(リコールではありません)

Apeksフライトレギュレーターのダイヤフラムクランプについて

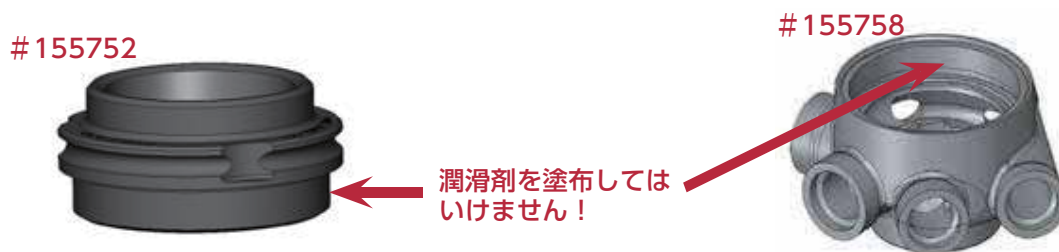
#155752のダイヤフラムクランプのネジ部に潤滑剤を塗布してしまいますと、規定トルク値よりも強い力で締め付けを行ってしまいます。その結果、ダイヤフラムクランプにダメージを与えてしまい、潜在的な破損の危険性を生んでしまいます。
#155752のダイヤフラムクランプ及び#155758の本体のネジ部には絶対に潤滑剤を塗布しないでください。万が一当該部分に潤滑剤を塗布した事業者様は、安全の為に潤滑剤が塗布された個体を回収して頂き、#155752ダイヤフラムクランプを新品に交換してください。

#155752のダイヤフラムクランプを組み上げる際は、#155758の本体ネジ部がきれいである事を確認し、また潤滑剤などは完全に取り除いてから行ってください。

今後、フライトレギュレーターのオーバーホール作業をされる場合は、必ず#155752のダイヤフラムクランプを新品に交換してください。これは目視で変形や不良がダイヤフラムクランプに認められなくても、視認できない潜在的なダメージの危険性を排除する為ですので、必ず行ってください。

今後はフライトの#150250ファーストステージ用サービスキットには、#155752ダイヤフラムクランプが含まれますので、オーバーホールの際は必ず新品交換をお願い致します。
